dossier n° PC 009 225 24 K0002

**DOSSIER DE REPONSE POUR LA
COMPLETUDE DU DOSSIER DE
DEMANDE DE PC DU PARC
PHOTOVOLTAÏQUE
« TRÉMÈGE 2 »**

**DOSSIER EN REPONSE POUR LA COMPLETUE
DU DOSSIER DE PERMIS DE CONSTRUIRE
N°009 225 24 K0002**

**CENTRALE DE PRODUCTION D'ENERGIE SOLAIRE
« TREMEGE 2 »**

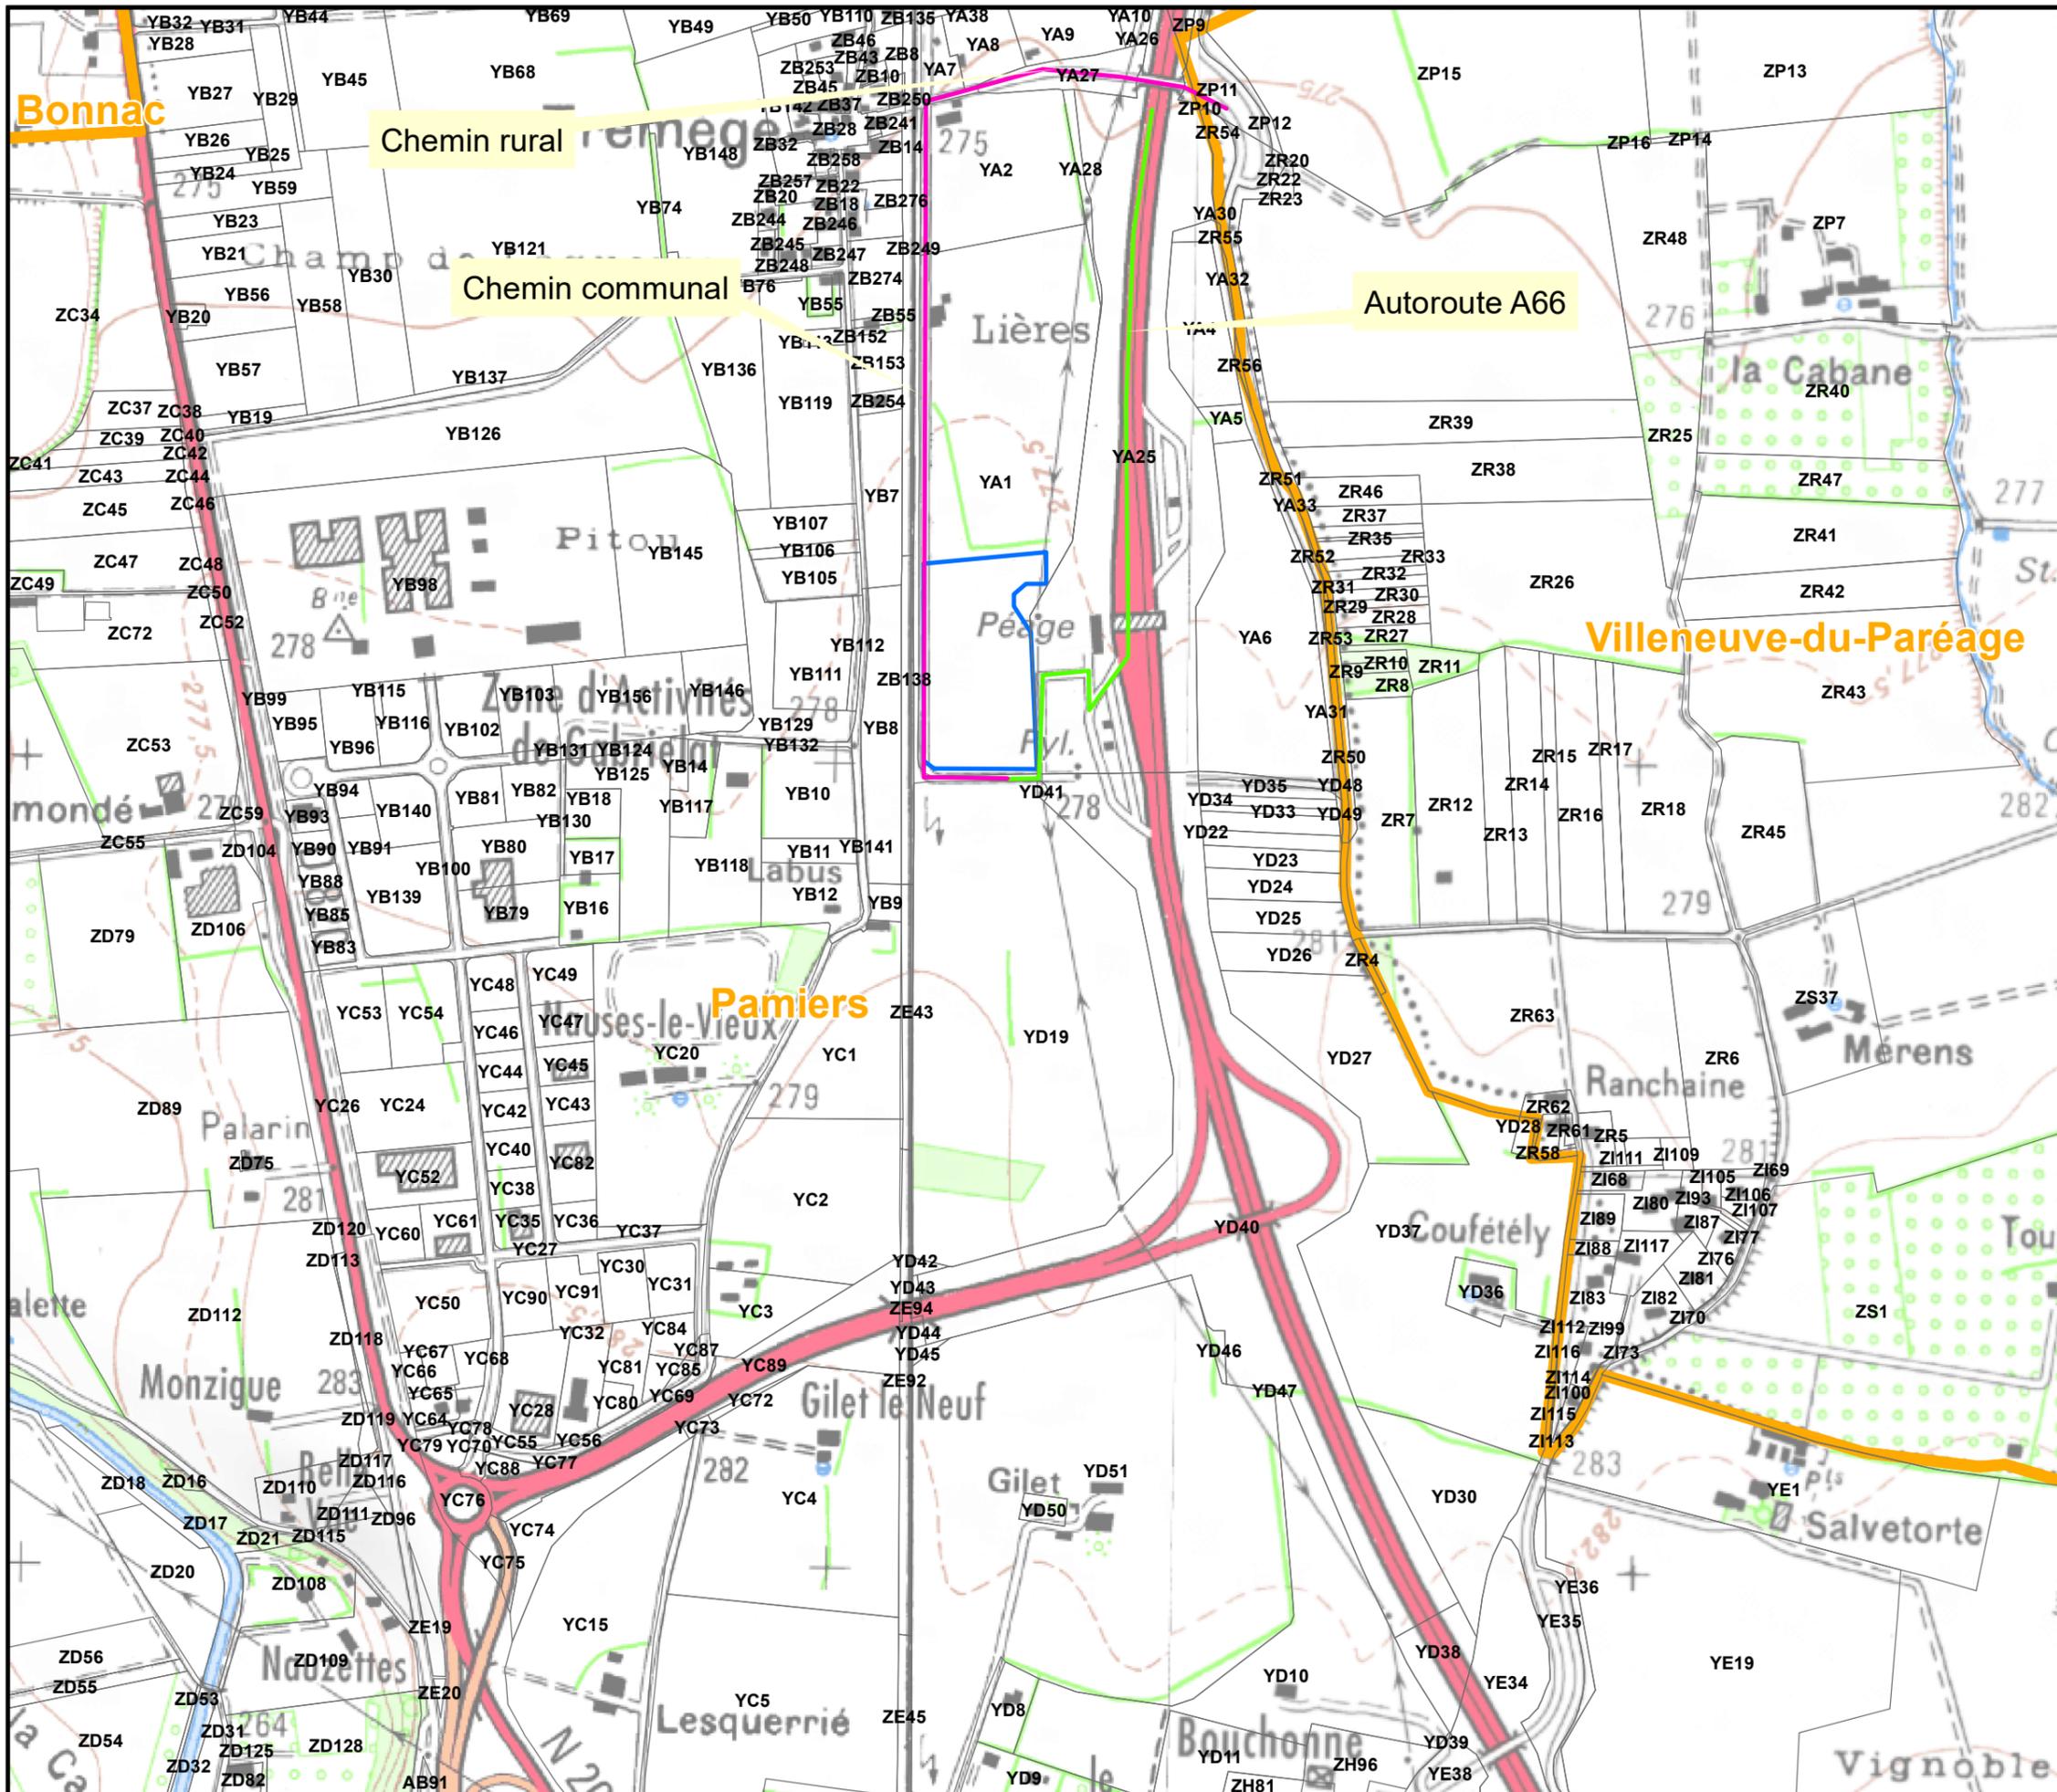
L'étude doit être complétée et développer un argumentaire précis, méthodologique et détaillé d'analyse de différents sites alternatifs d'implantation du projet et de choix de ce site au regard d'autres sites.

Les mesures Eviter, Réduire (ERC) Compenser doivent être approfondies au regard de ces choix.

Dans un premier temps, ont été recensés les enjeux environnementaux réhibitoires du territoire du SCOT (cf. illustration 41 de l'étude d'impact, page 223). L'analyse a permis d'identifier que le nord du territoire comportait moins de contraintes réhibitoires (notamment vis-à-vis des reliefs importants au sud du territoire incompatibles avec le développement d'une centrale photovoltaïque).

Pour poursuivre l'analyse, les enjeux forts du territoire ont été identifiés (cf. illustration 42 de l'étude d'impact, page 224), parmi les enjeux retenus il est possible de citer des zonages naturels

protégés et des éléments paysagers d'un intérêt patrimonial. Il est à nouveau ressorti de cette analyse que le nord du territoire c'était celui qui comportait le moindre d'enjeux.

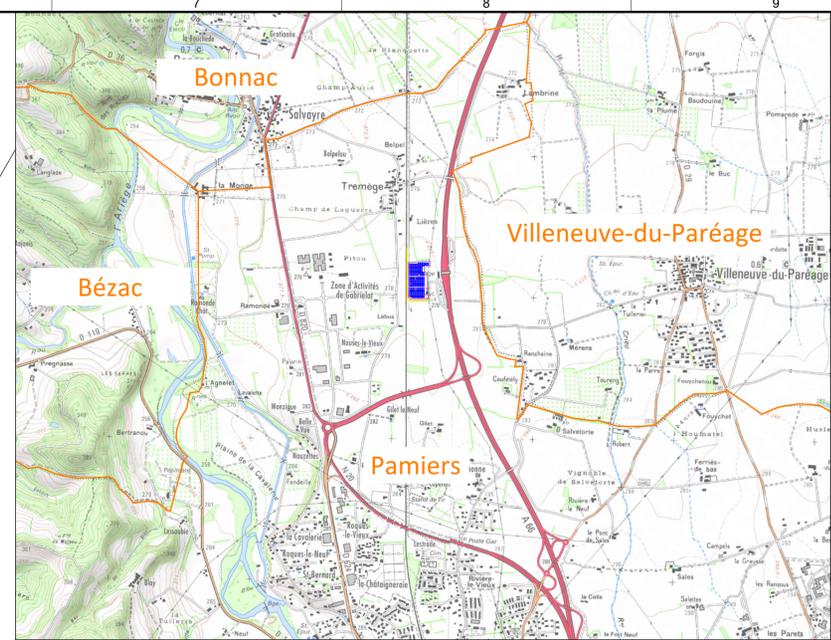
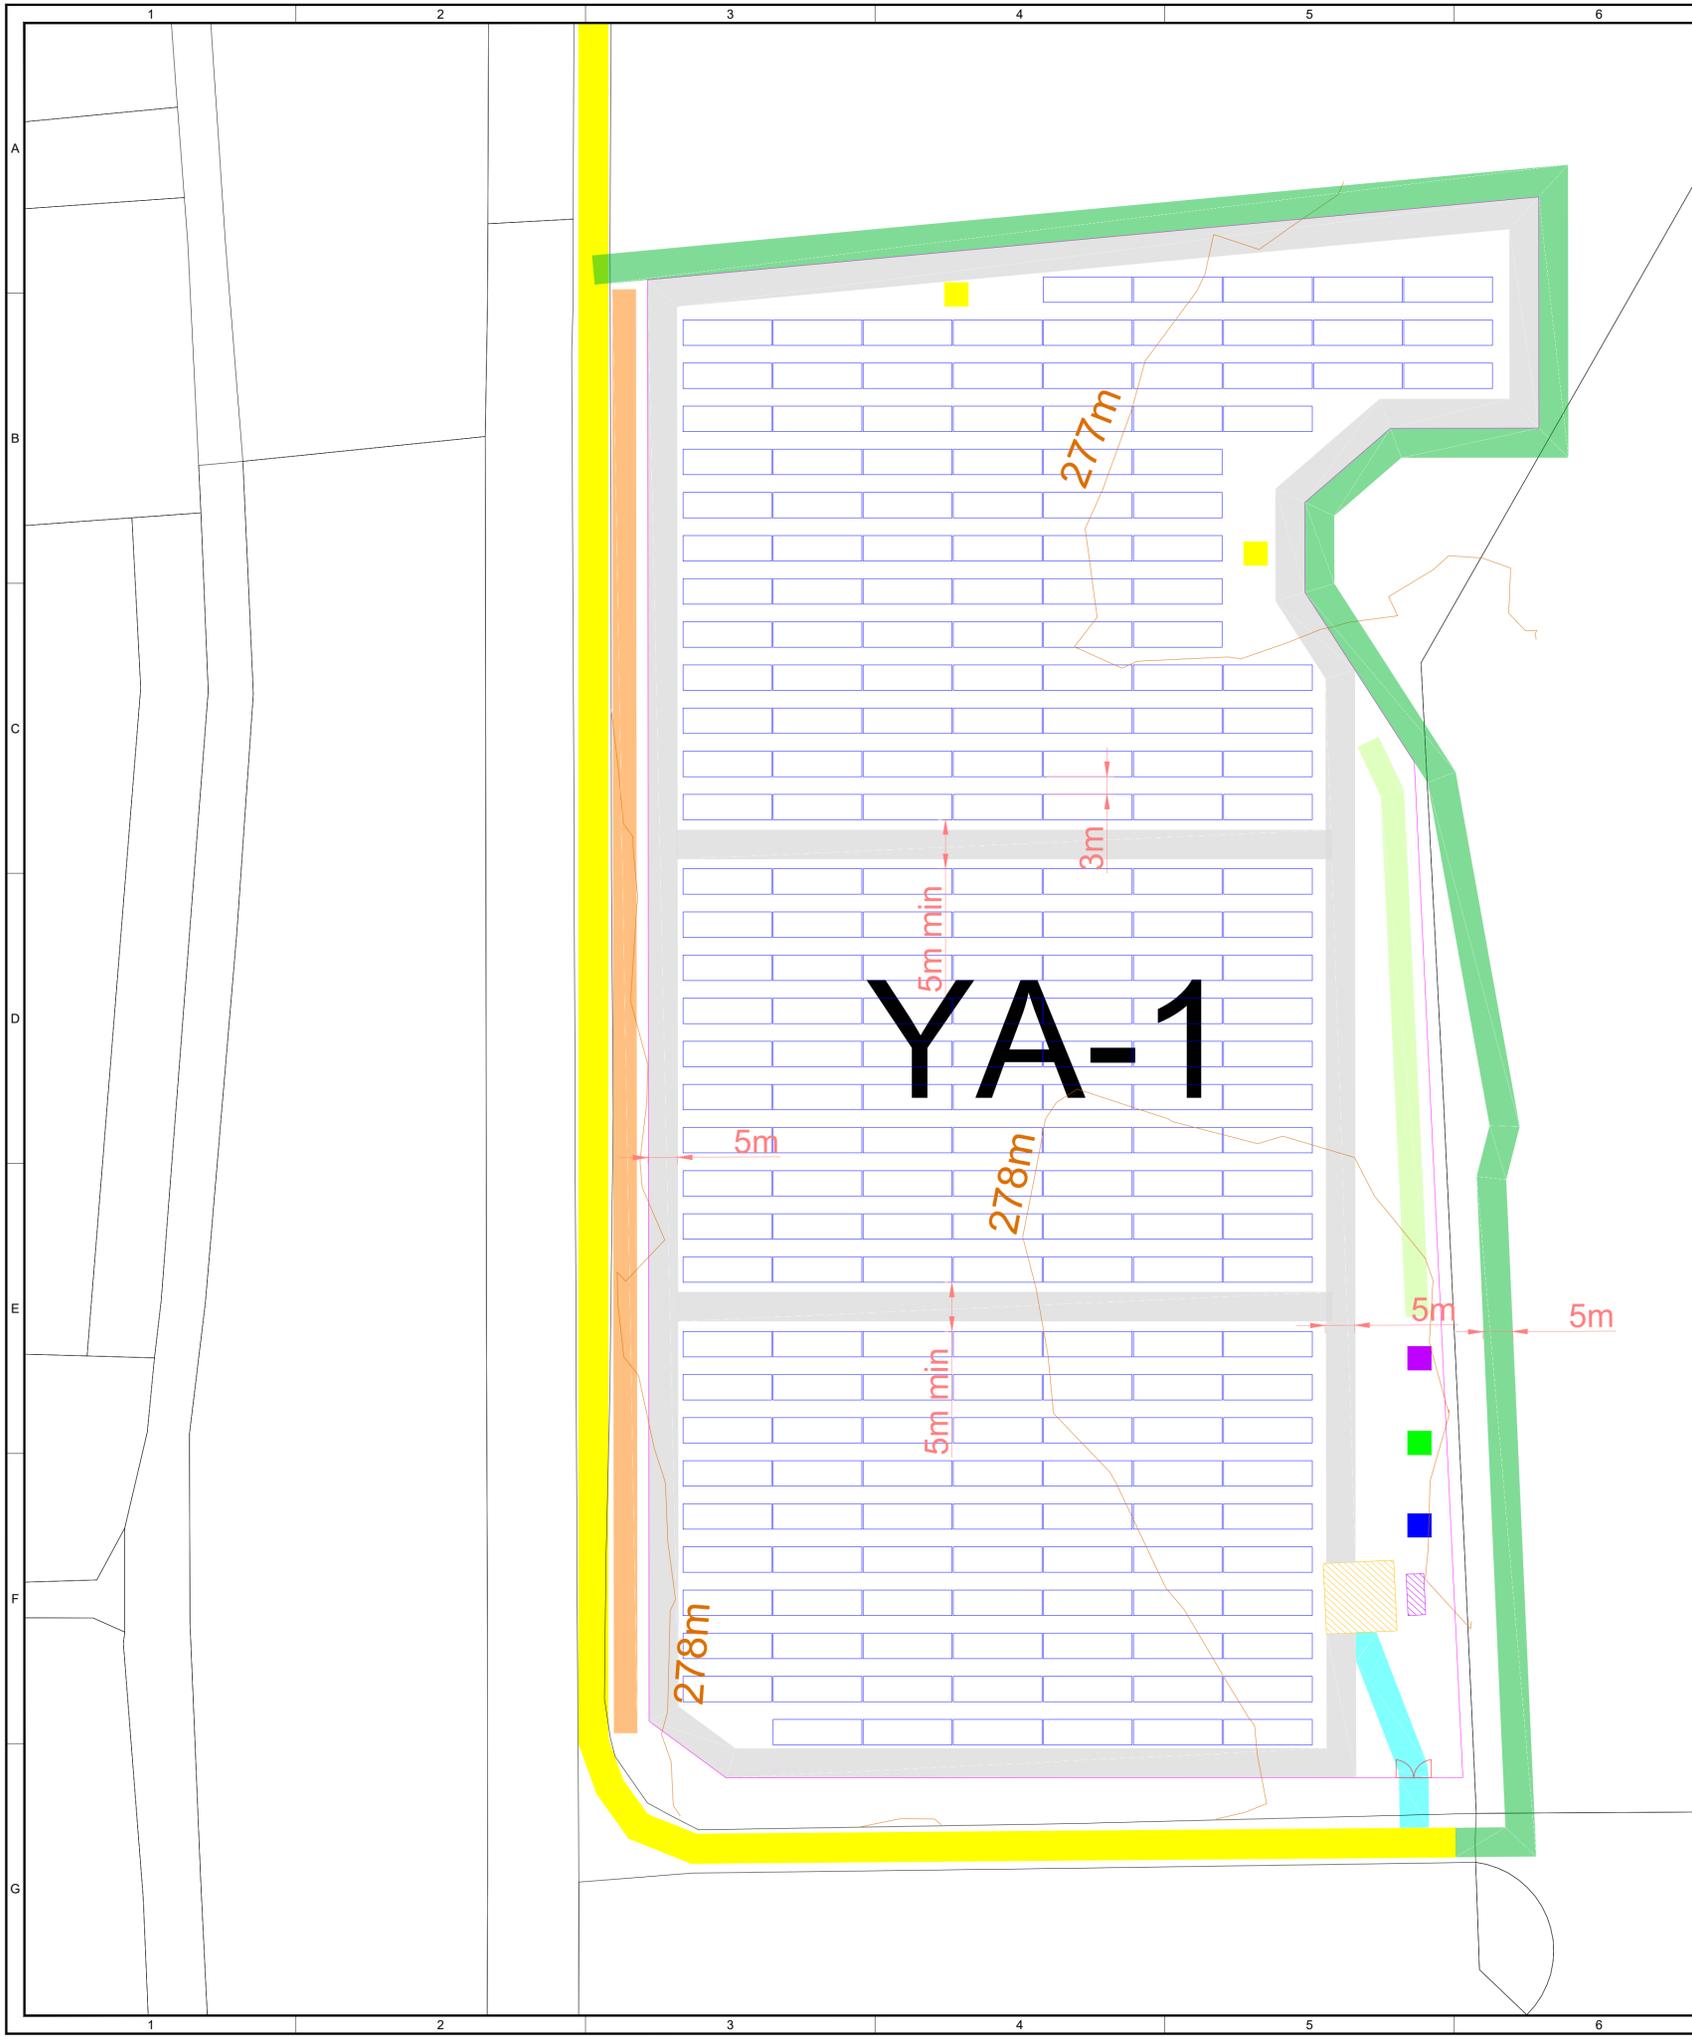
PC01 - Un plan de situation du terrain [Art. R. 431-7 a) du code de l'urbanisme] **Un plan cadastral devra faire apparaître les numéros des parcelles et identifier les différentes voies empruntées jusqu'au projet, précisant le type de voie, le gabarit, le gestionnaire.**

Selon l'analyse du porteur de projet, le plan initialement déposé « PC1 - Plan de situation 1-25 000 » répond aux dispositions de l'article. Néanmoins, afin de répondre au mieux à l'observation ci-dessus, ce plan a été mis à jour en ajoutant les éléments demandés. Ce plan est fourni conjointement avec la présente note.

Le statut des voies empruntées jusqu'au site du projet figure sur le plan actualisé « PC1 - Plan de situation » produit pour répondre à la demande de complétude de la pièce PC1 et fourni conjointement avec la présente note.
